品質異常改善通知書

不具合整理No. 43MD-2-004

図番 DB3-300364-3-11

品名 DF49-20S-0.4H R絶縁座

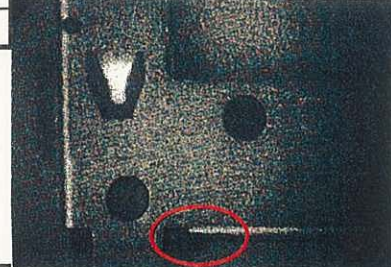
クレーム内容及び確認内容
樹脂被り

・NGではなくOKの判定です
(立ち上げ時客先確認済み)

・写真状態の物は合格判定しています。

製品図にショートはOKとの記入があります。
基本的にこの部分は樹脂が入る部分です。発
原因・再発防止対策・写真状態にも影響と云う部分であり
断り不可なり。修正で済ませ。
立ち上げ時特別発生していた。破綻なしと
思います。(X井)

対策後、120301-1-G-01-13~120307-1-G-01-08の計5ロットにおいて同不具合無しの場合、有効性有と判断致します。
